**REPORTE TÉCNICO DE LAS FILTRACIONES EN LAS CELDAS
DE CIMENTACIÓN DEL EDIFICIO DEL "INSTITUTO PARA LA
PROTECCIÓN AL AHORRO BANCARIO "IPAB" UBICADO EN
LA CALLE DE VARSOVIA No. 19 COL. JUÁREZ DELEGACIÓN
CUAUHTÉMOC, EN MÉXICO D.F.**

SEPTIEMBRE - 2008

SE REALIZÓ UNA REVISIÓN POR PARTE DEL PERSONAL TÉCNICO DE "GIPS" A 21 CELDAS DE CIMENTACIÓN DEL EDIFICIO DEL "IPAB" ENCONTRANDO LO SIGUIENTE:

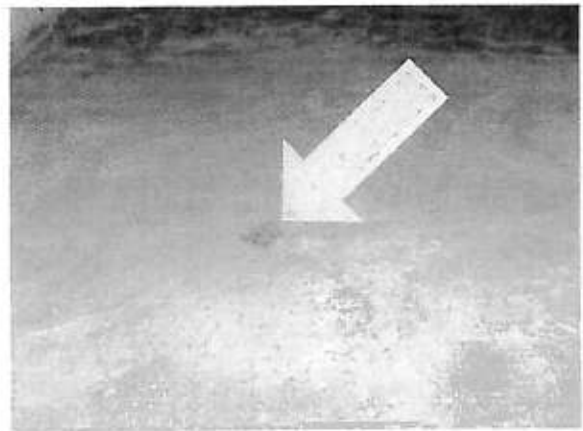
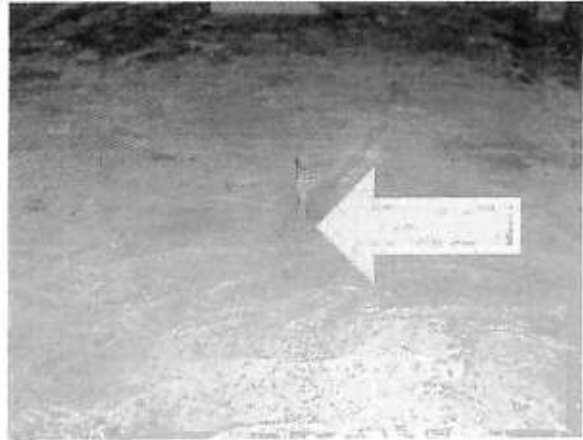
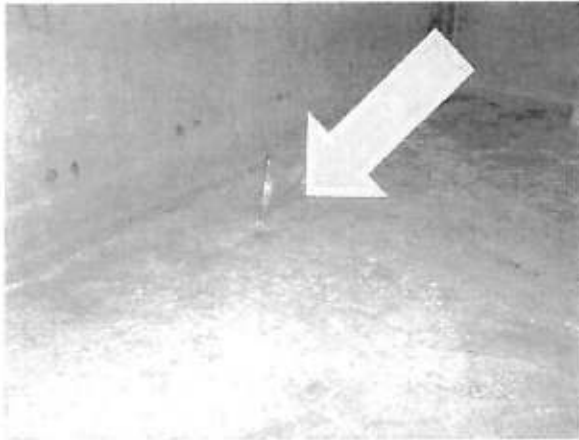
a.- Se encontraron pozos de bombeo en la celdas Nos. 1,3,6 y 19 los cuales generan aportación de agua.

a.-En estas imágenes en la parte superior de esta página claramente se aprecian los pozos que se utilizaron para el bombeo en la construcción del edificio, nótese la salida de agua indicada en las flechas.

- 1.- Se deberán sellar los pozos de bombeo mediante inyección de bentonita y BentogROUT expansivo confinándolo con mortero epóxico.

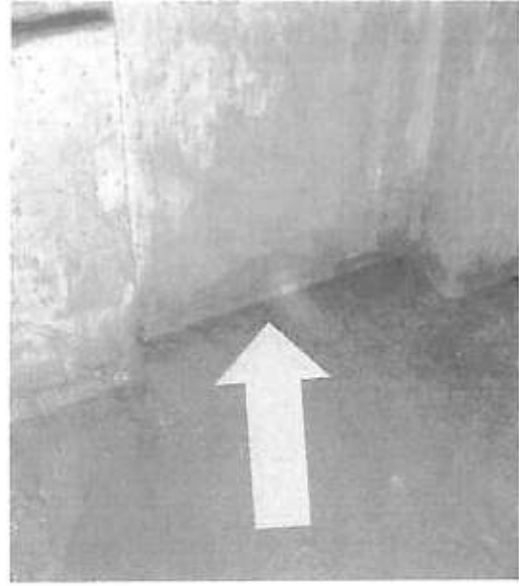
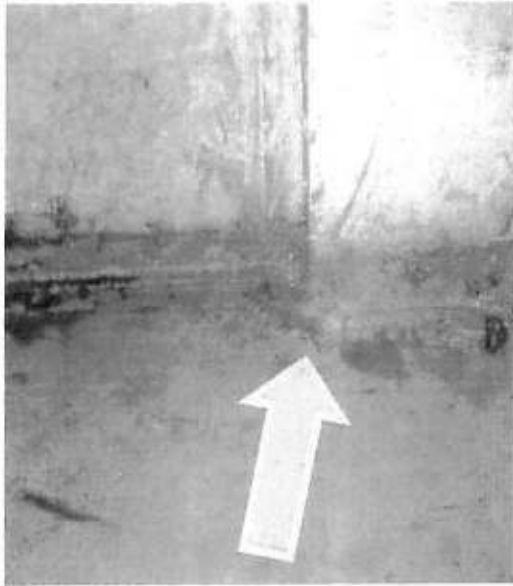
b.- Se encontraron varillas enterradas sobre la losa de cimentación las cuales sirven de conducto para la aportación del agua.

b.- En estas imágenes se pueden observar las aportaciones en las varillas ahogadas en la losa de cimentación las cuales se manifiestan en todas las celdas del edificio.

- 2.- Es necesario recortar las varillas ahogadas en la losa de cimentación, con la finalidad de aplicar un tratamiento con banda water stop rx-101 en el perímetro de la varilla confinándolo con un mortero epóxico.

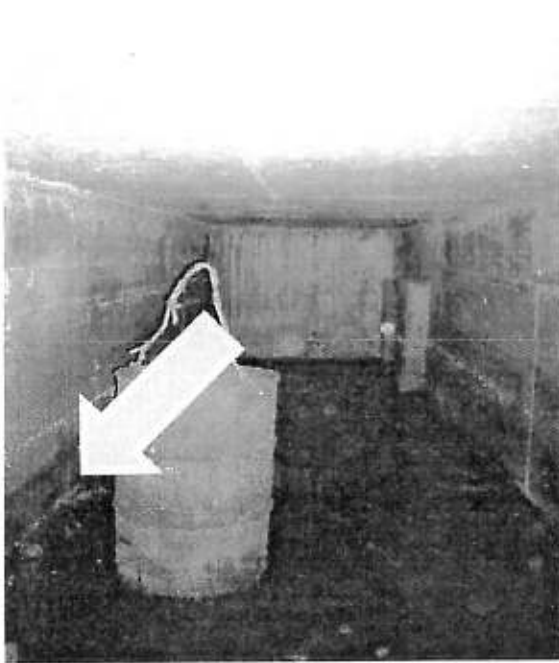
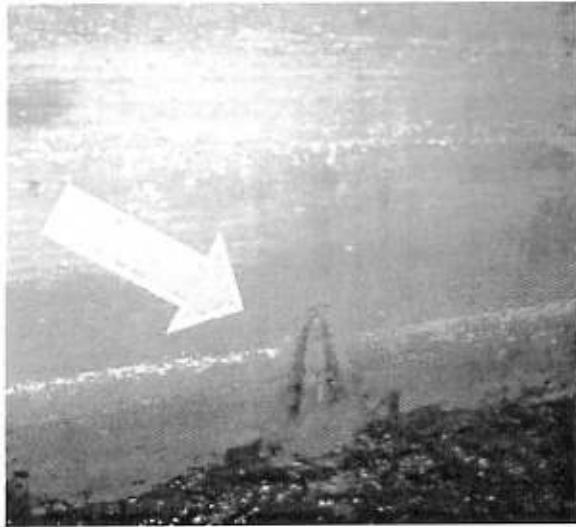
c.- Se detectó aportación de agua en la unión de la contra trabe de cimentación con la losa de cimentación.

c.- En estas fotografías es donde se detectaron las mas abundantes filtraciones de agua en la unión que forman la contra trabe en sentido opuesto con relación a la losa de cimentación.

- 3.- En la filtración que se presenta en juntas frías de colado y la unión de la contra trabe de cimentación y la losa de cimentación se colocará banda water stop rx-101 la cual se confinará con solera de 2" x 1/4" y será sujeta con taquete expansivo y confinada con mortero-cemento.

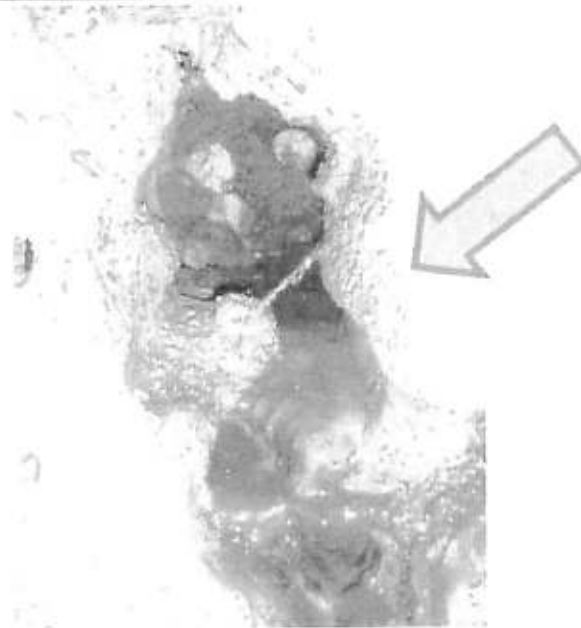
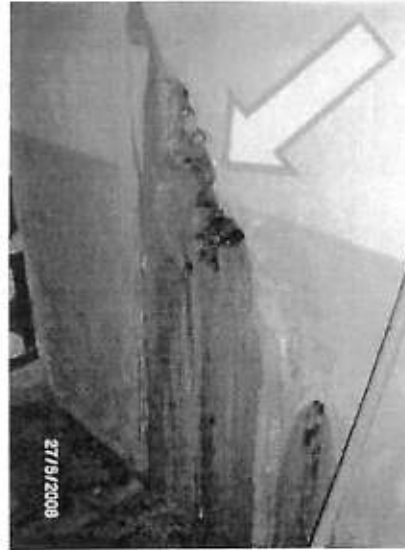
d.- En la celda No. 16 se encontró un paso de 2" donde se localizó la mayor aportación de agua.

d.- En estas imágenes se aprecia la filtración de agua a la celdas, las cuales están intercomunicadas con las demás por medio de un ducto tubular de 5" de diámetro, nótese la cantidad de agua que aportan estas filtraciones.

- 4.- En la celdas Nos. 8 al 16 se deberá sellar donde se encuentra la aportación mediante la inyección de bentonita y BentogROUT confinándose con banda water stop rx-101 y mortero epóxico.

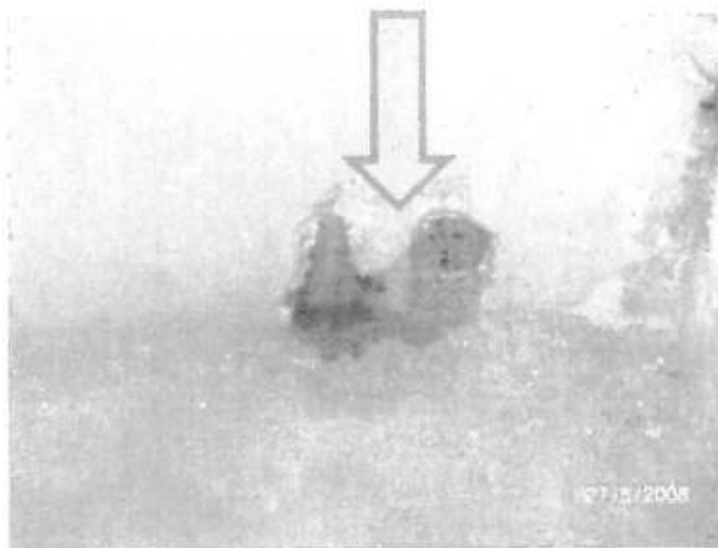
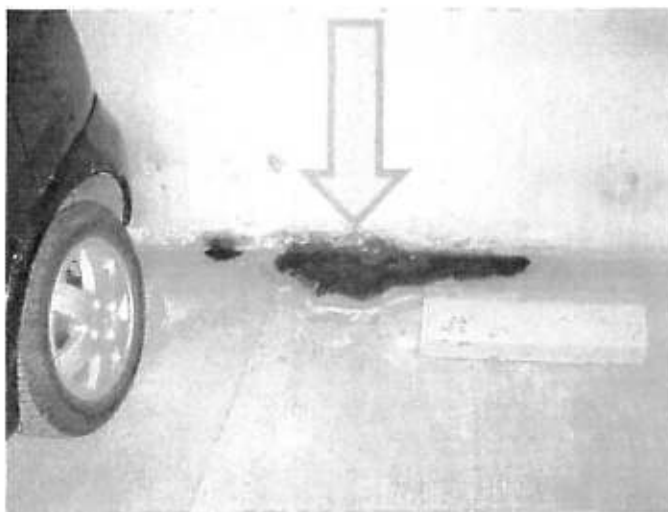
e.- En el segundo sótano se encontraron barrenos realizados los cuales aportan agua a la cimentación.

e.- En estas imágenes claramente se aprecia como en el segundo sótano se encontraron barrenos realizados con taladro tipo rotomartillo, los cuales aportan agua a la cimentación y a los sótanos, agudizándose en época de lluvia.

- 5.- En los sótanos se deberá sellar con inyección de bentonita y BentogROUT expansivo confinándolo con mortero epóxico.

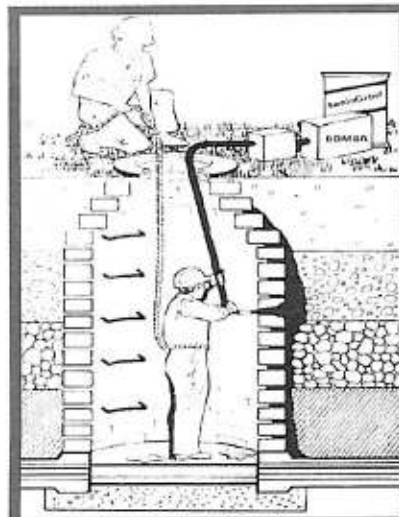
f.- Se detectaron filtraciones en juntas frías de colado horizontales en los sótanos 1 y 2.

f.- Asimismo se detectaron filtraciones en juntas frías de colado horizontales en los sótanos 1 y 2 los cuales aportan agua al interior del edificio a través de la junta entre la losa y el firme de rodamiento en los sótanos.
